まちづくり条例に基づく報告書

該当条文	☐ 第25条 (大規模土地取引行為) ☐ 第26条 (大規模開発事業) ☒ 第36条 (中規模開発事業) ☐ 第48条 (適用除外) ☐ その他 ()
土地所有者	住所 : 氏名 : 石田 直樹
土地の所在	鎌倉市手広一丁目 49番1 外2筆 各一部
面積	286.47 m ²
報告内容	① 計画建物設計GLの変更 ② 区域内地盤レベルの変更 ③ フロア=庫位置の変更 ④ ゴミ集積所新設 ⑤ 造成土量の変更

大東建託(株)鎌倉支店 一級建築士事務所	設計者 一級建築士登録 第297502号 後藤 直彦	工事名称 NO. 0276697-01 石田直樹様 共同住宅・集合住宅新築工事 図面名称 土地利用計画平面図	縮尺 1/200	図面番号
--	--	-------------------------	----------------------------------	--	-------------	------

凡例	事業区域(286.47㎡)	計画建物
	残地(311.06㎡)	緑地
SGL 予定建築物 敷地面積	道路	CB+メッシュフェンス
	既設CB	地先ブロック
	既設集水溝 (グレーティング/密閉)	駐輪場区画
	U300 (グレーティング/密閉)	
	雨水管・雨水溝 ※記載無き管はφ100・勾配2.0%	
	污水管・污水溝 ※記載無き管はφ100・勾配2.0%	
工事名称 NO. 0276697-01 石田直樹様 共同住宅・集合住宅新築工事		
図面名称 造成計画平面図		
縮尺 1/200		
図面番号

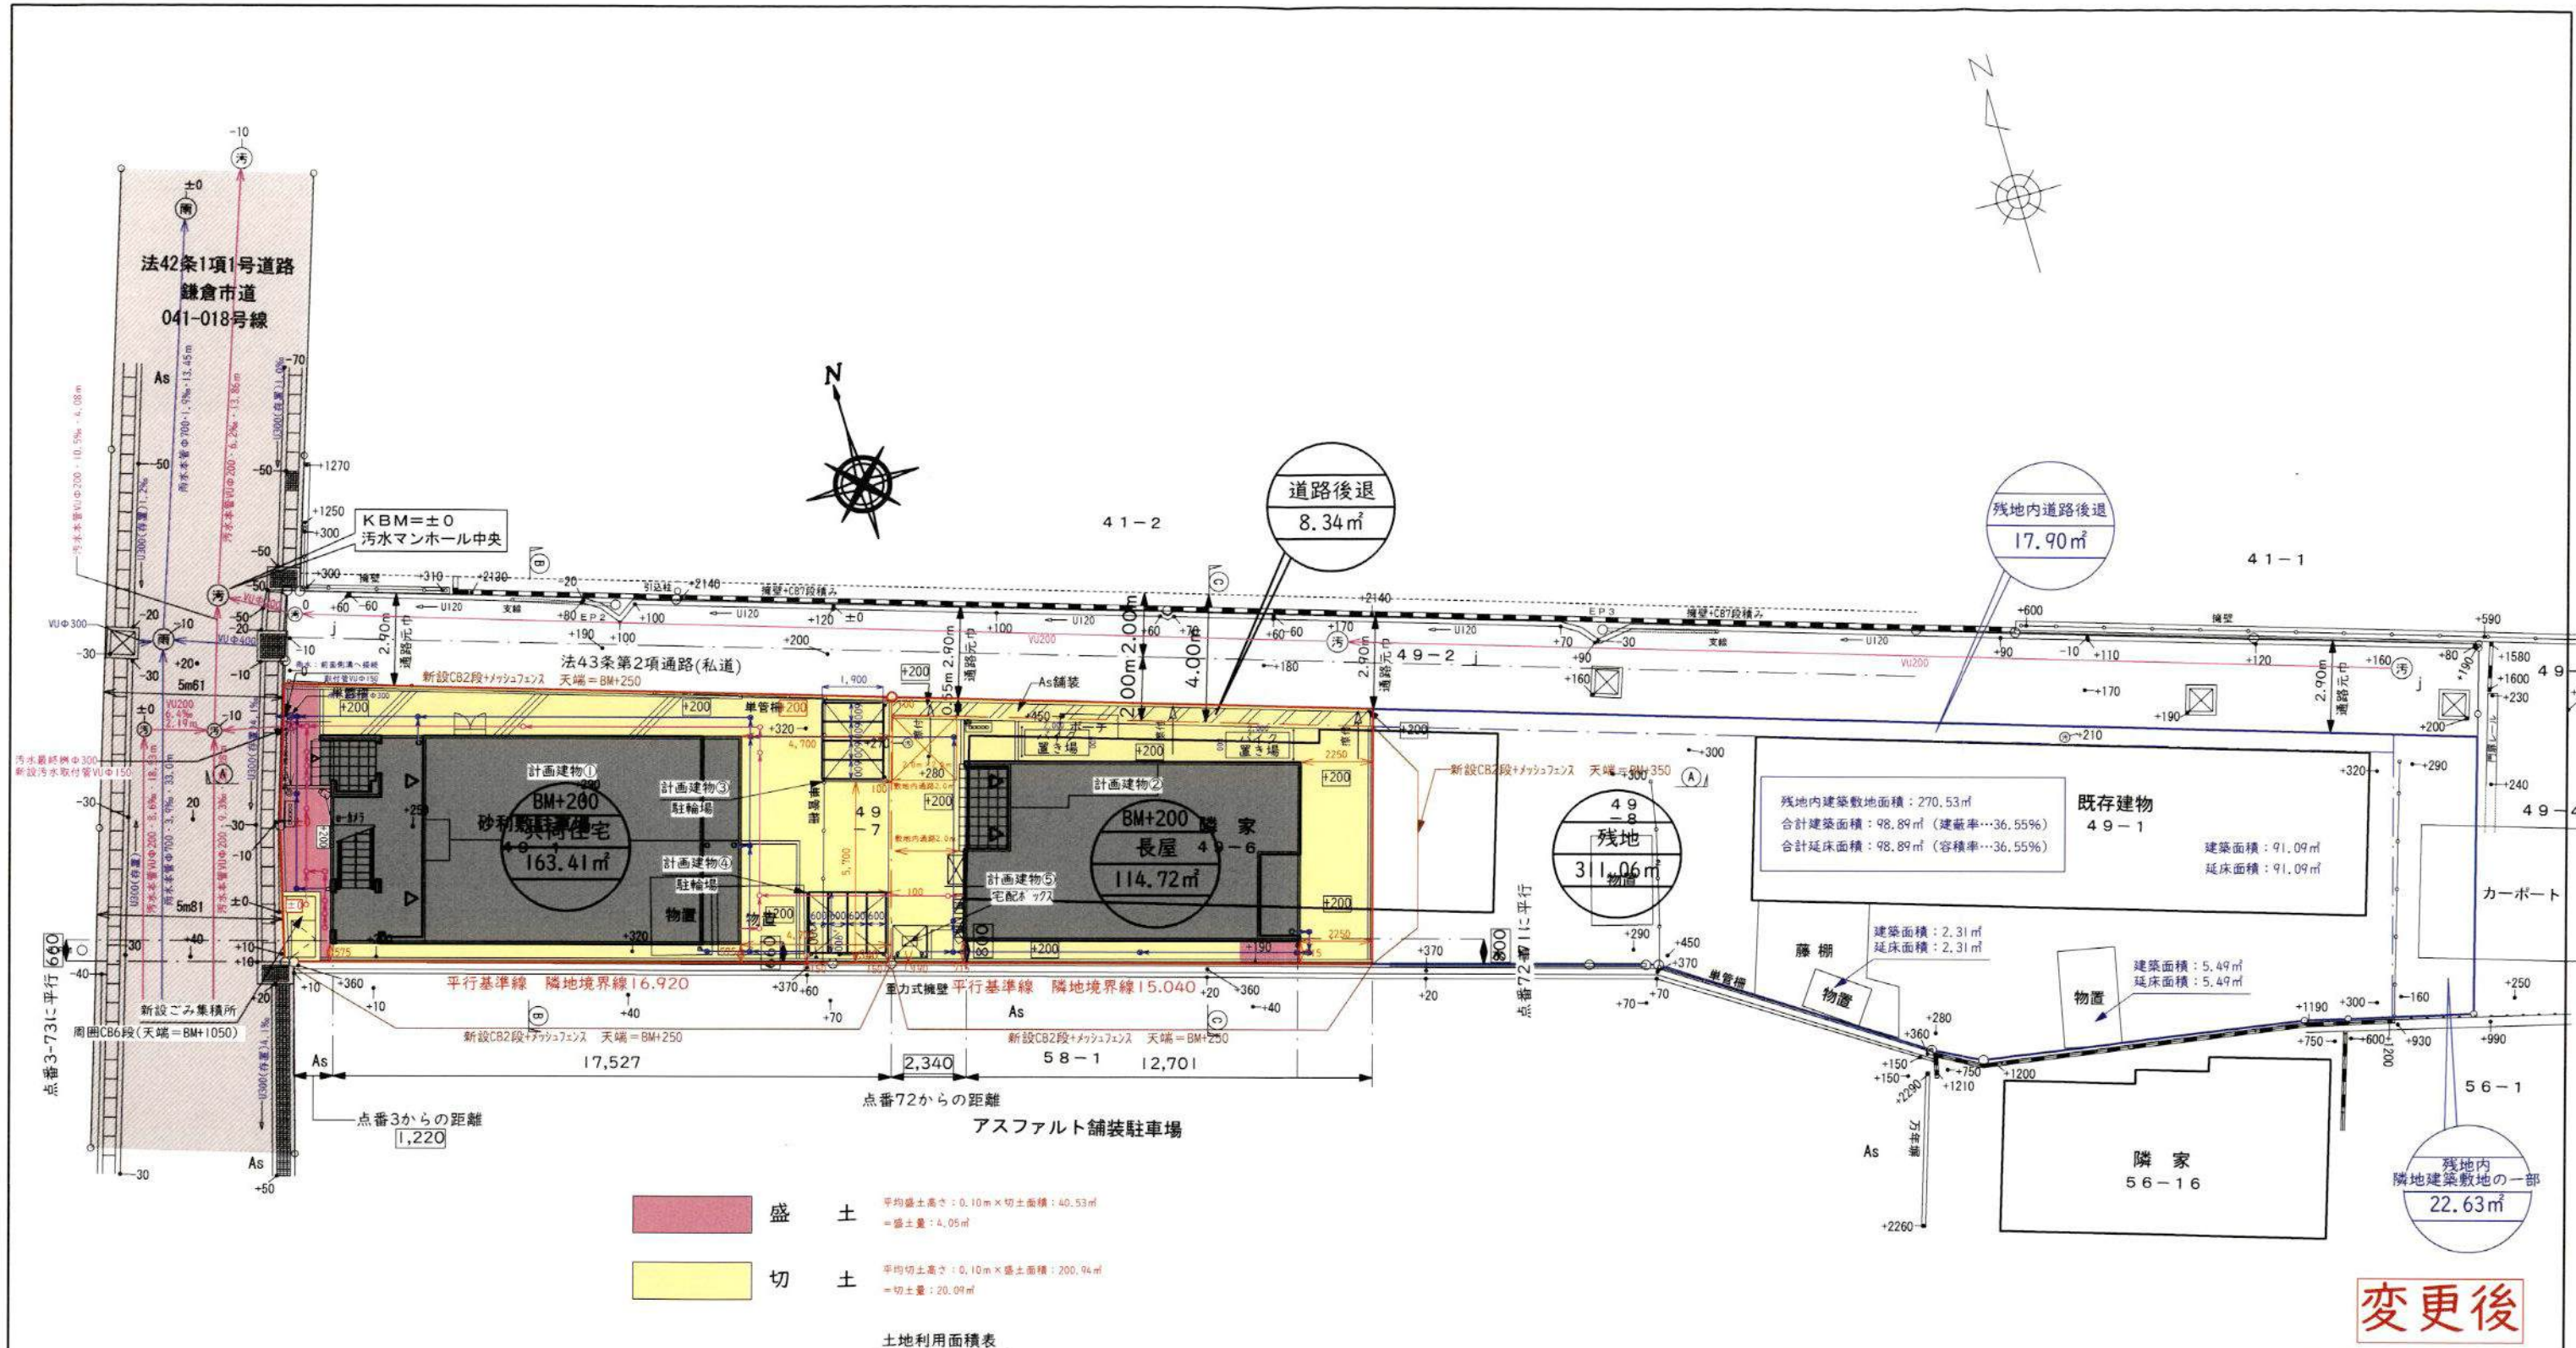
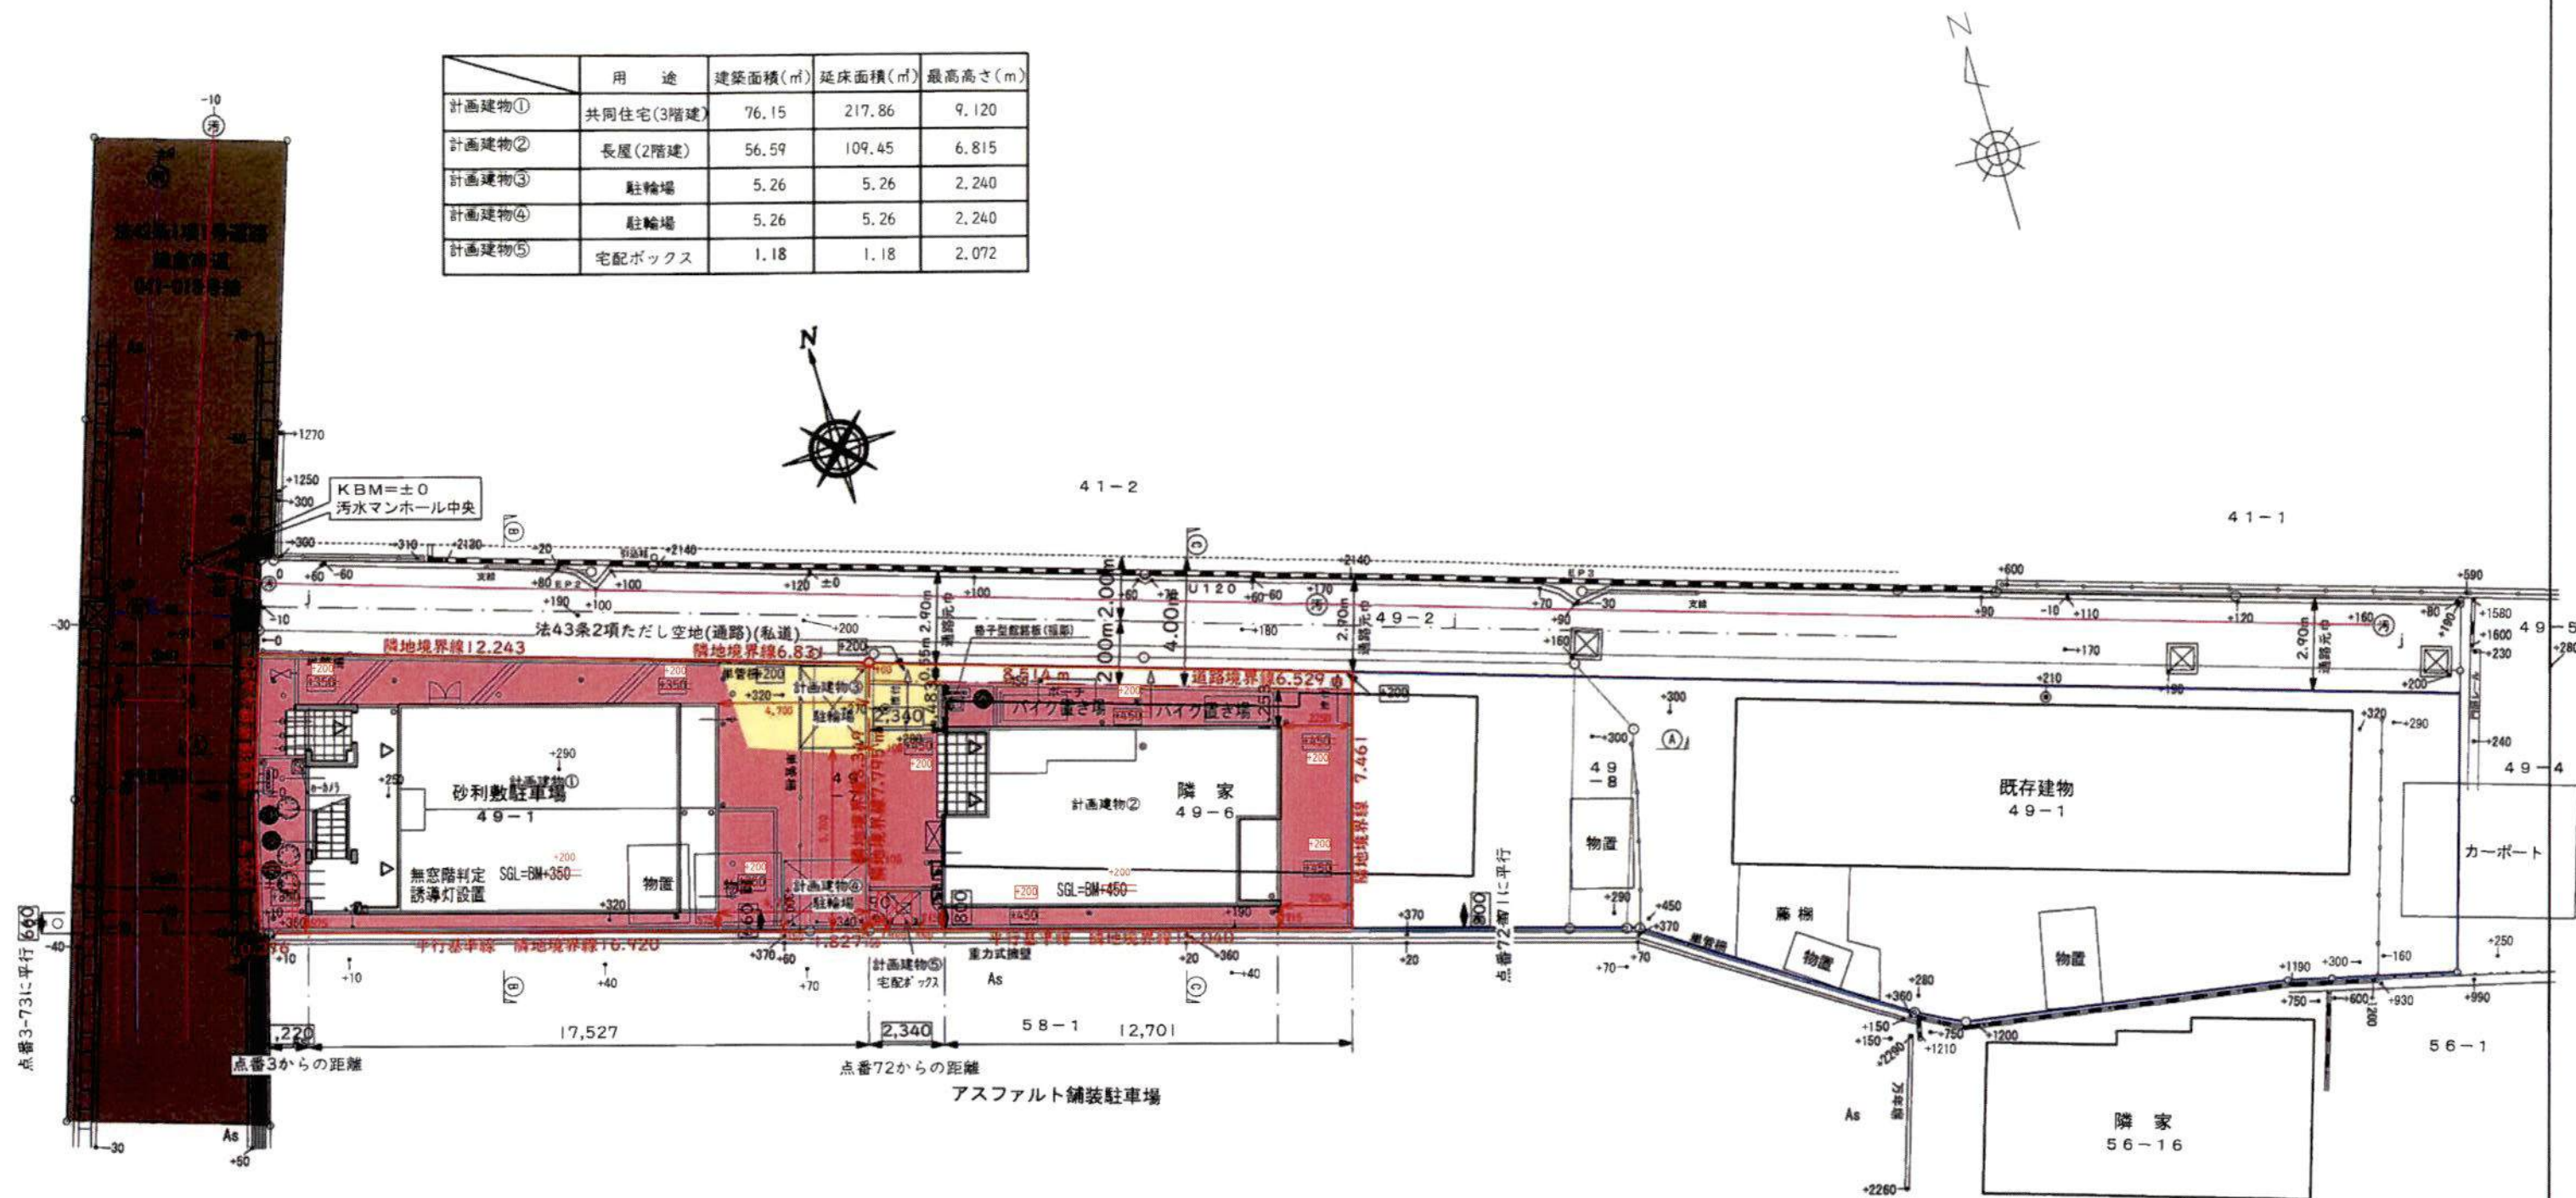
⑤造成土量変更

事業区域		盛土	平均盛土高さ: 0.15m × 盛土面積: 200.94㎡ = 盛土量: 30.14㎡
	残地		切土	平均切土高さ: 0.10m × 切土面積: 40.53㎡ = 切土量: 4.05㎡
	道路			
	計画建物			
	CB

図面名称 造成計画断面図 縮尺 S=1:200

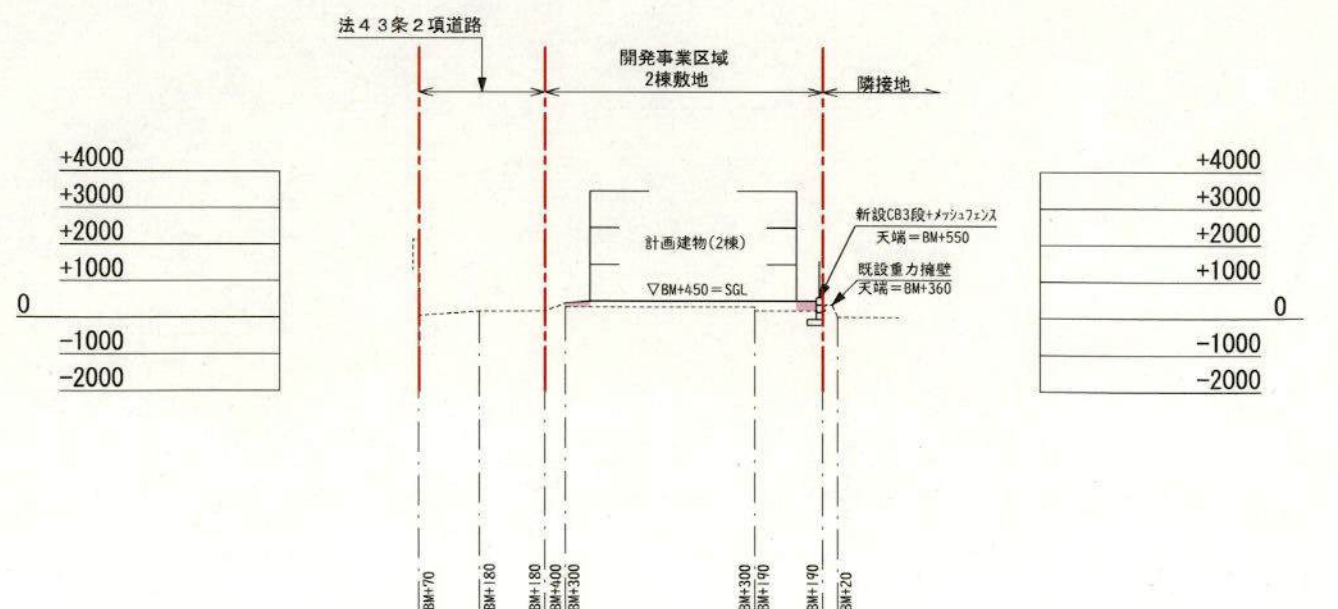
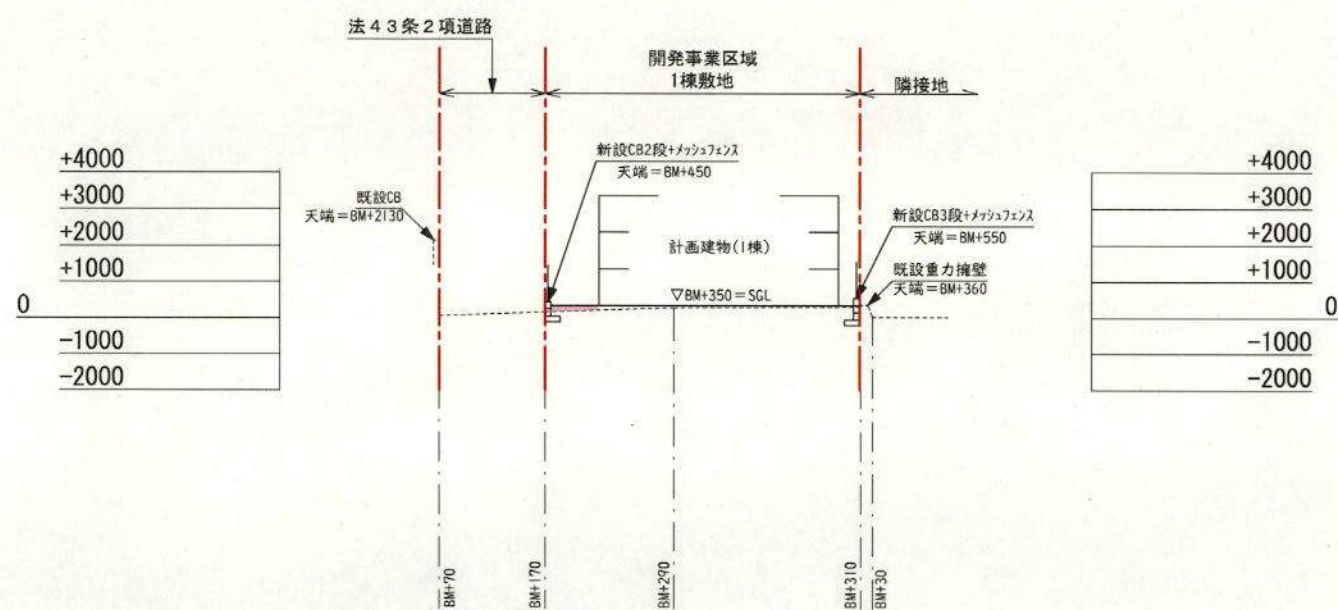
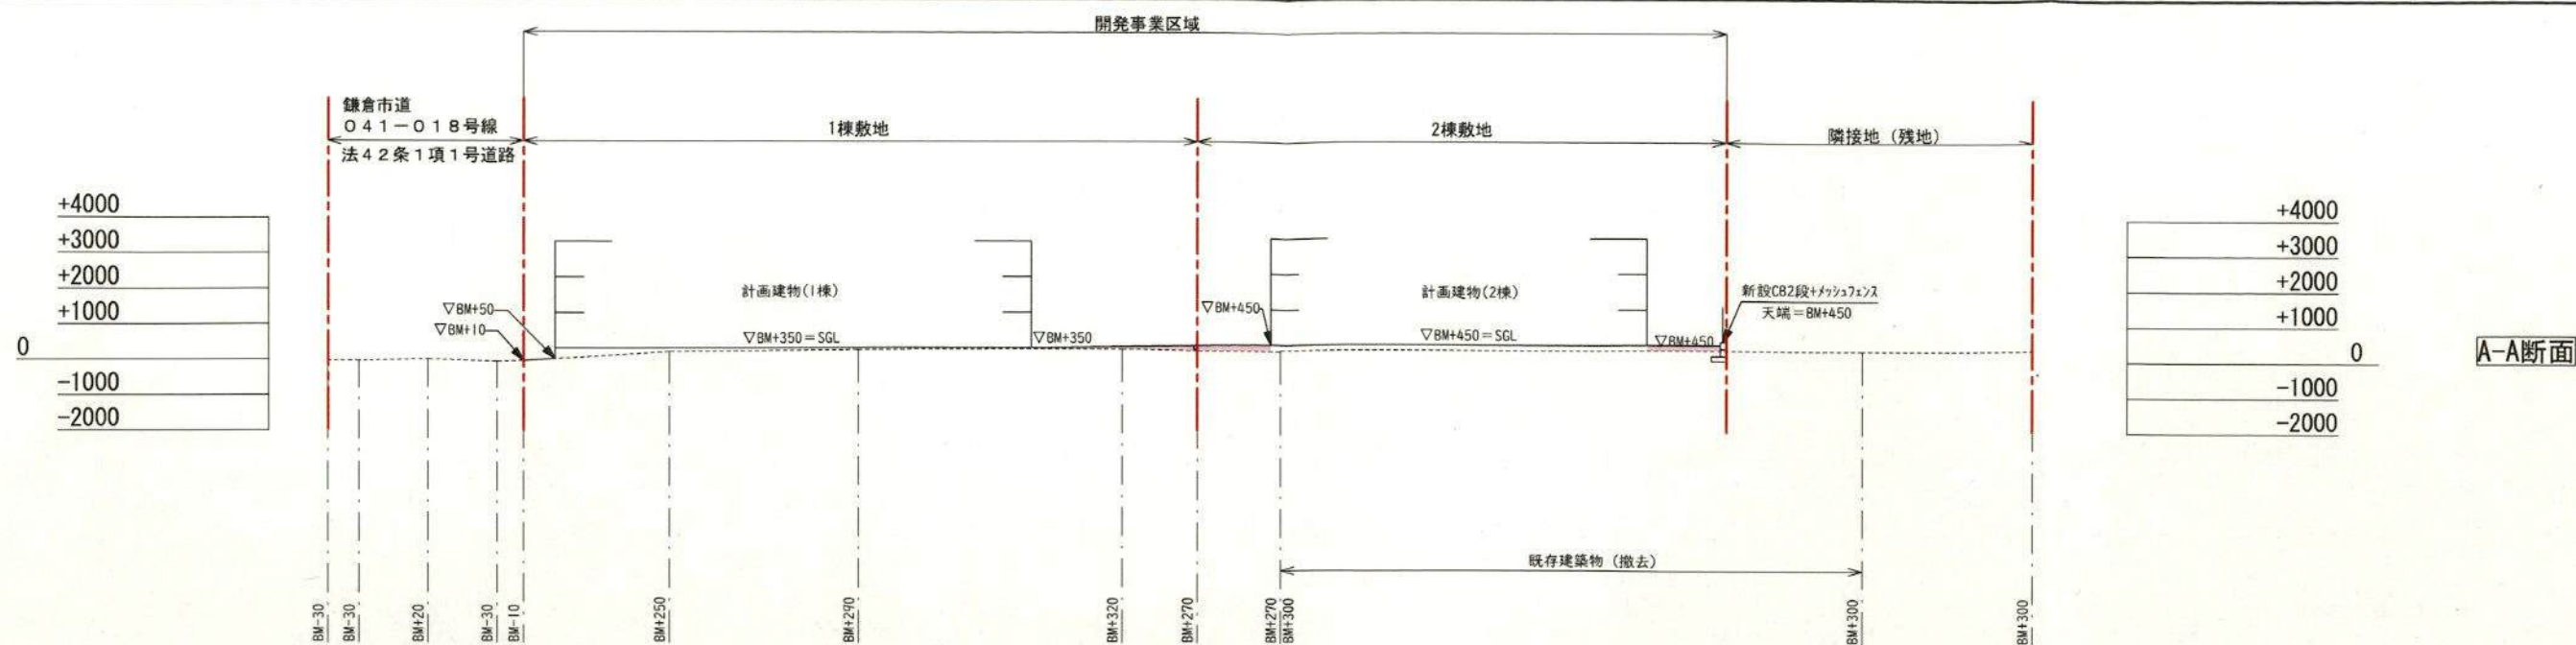
変更後

平均盛土高さ: 0.15m × 盛土面積: 200.94㎡
= 盛土量: 30.14㎡

平均切土高さ: 0.10m × 切土面積: 40.53㎡
= 切土量: 4.05㎡
